VD Orlík - I. etapa úprava silnice III/11822 od Solenic po křižovatku s III/0046

Úprava skalních výchozů

ZBV - krycí list

Název (dílčí) Změny: SO 025.1 - Úprava skalních výchozů / Rozsah realizace dle zastižené skutečnosti

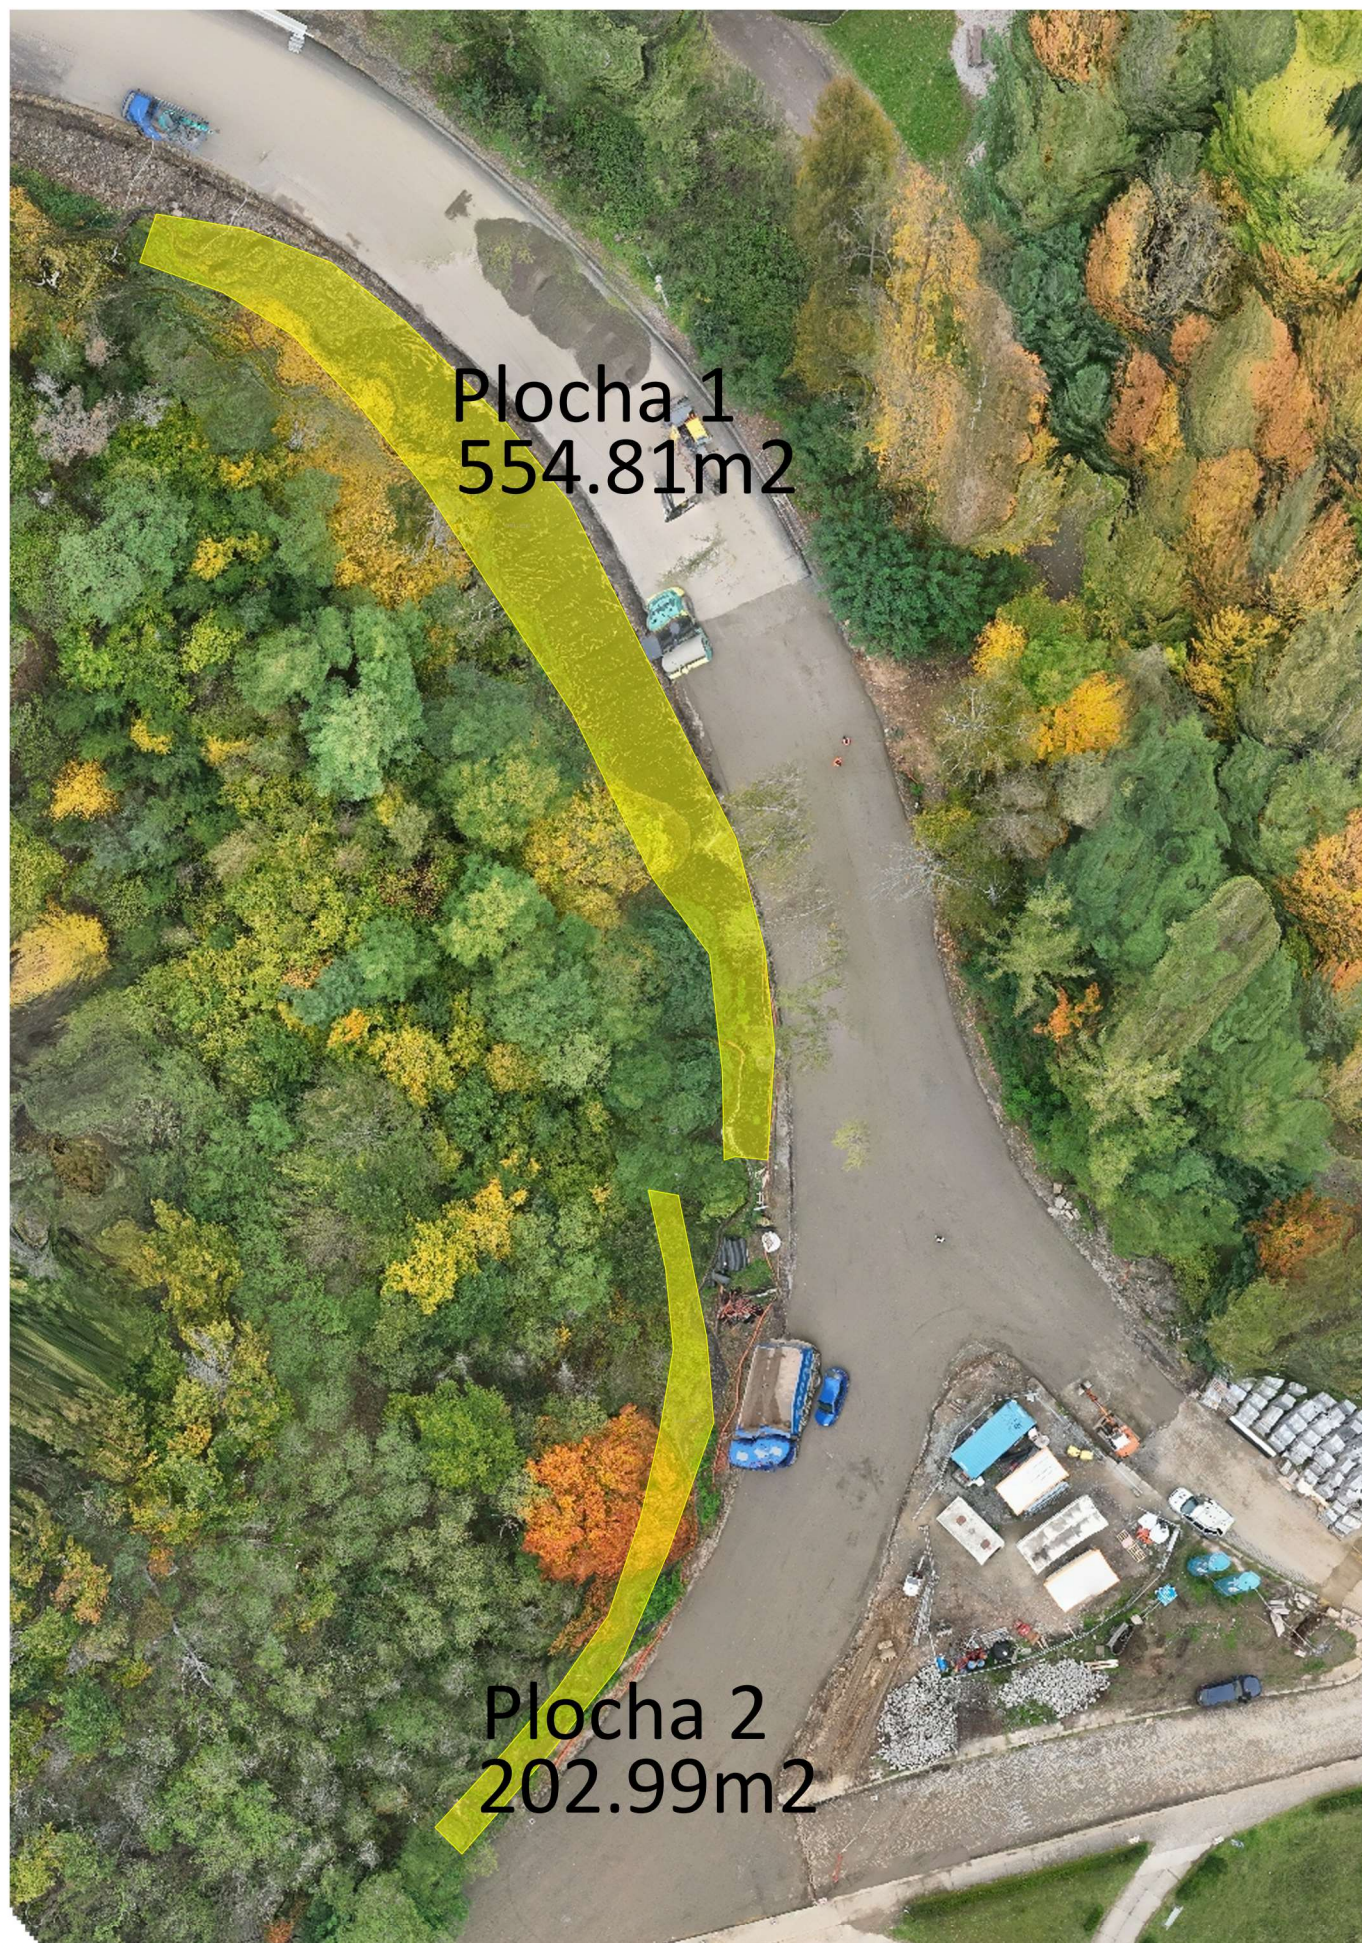
Objem (m3)	
Odtěžení soliterních kamenů	57,50

Objem (m3)	
Dolamování odkopávek tř.II	118,70

Objem (m3)	
Dolamování odkopávek tř.III	737,20

Plocha (m2)	
Sanace ocelovou sítí včetně očistění	757,80
